## 改善箇所説明図

### 不具合発生箇所の構造、装置又は性能の状況及びその原因

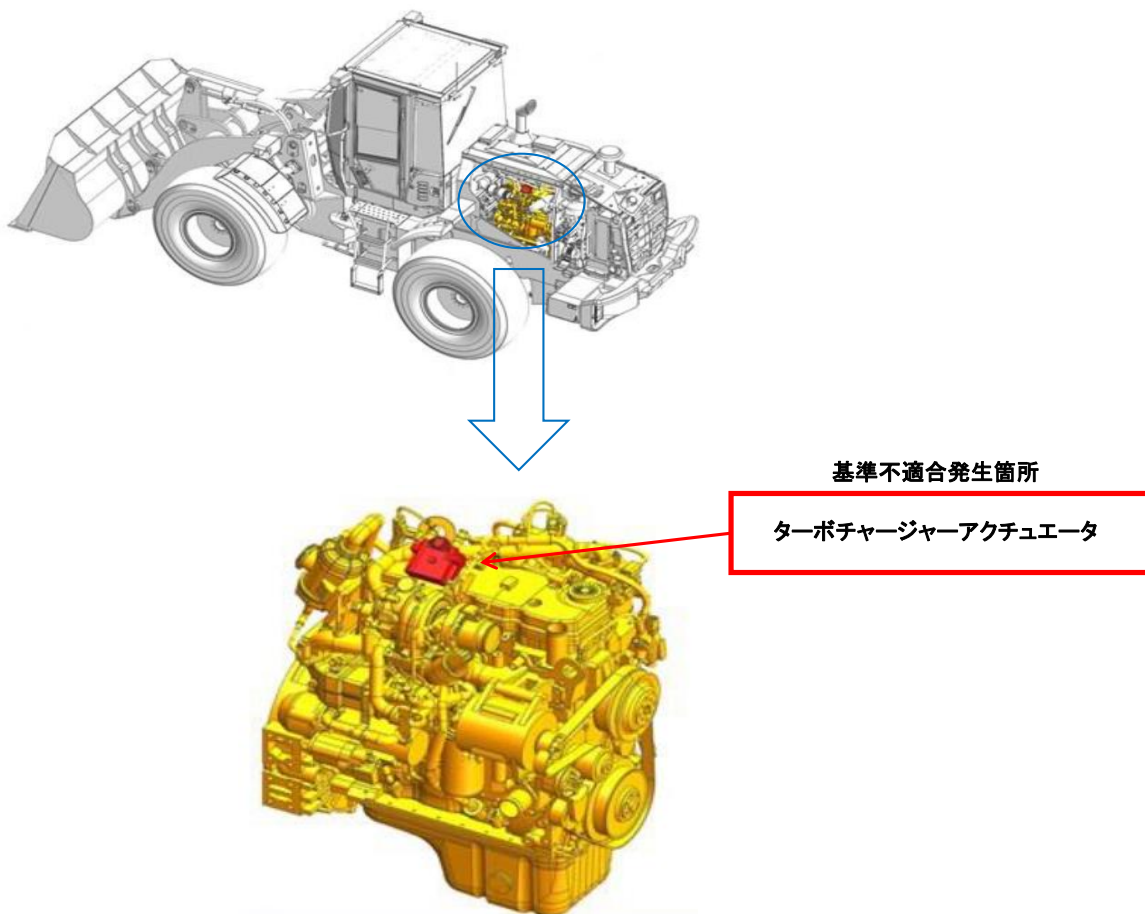
シヨベルローダにおいて、ターボチャージャーの作動を制御するターボチャージャーアクチュエータ内部の基盤の部品選定が不適切なため、稼働時の温度変化が大きいと、部品のはんだ接合部に亀裂が生じることがある。そのため、ターボチャージャーアクチュエータが作動不良となり、エンジン警告灯が点灯し、エンジン出力が低下す

全車両ターボチャージャーアクチュエータを対策品に交換する。

識別：ターボチャージャーアクチュエータ本体上面に白色ペイントにてマーキングを行う。
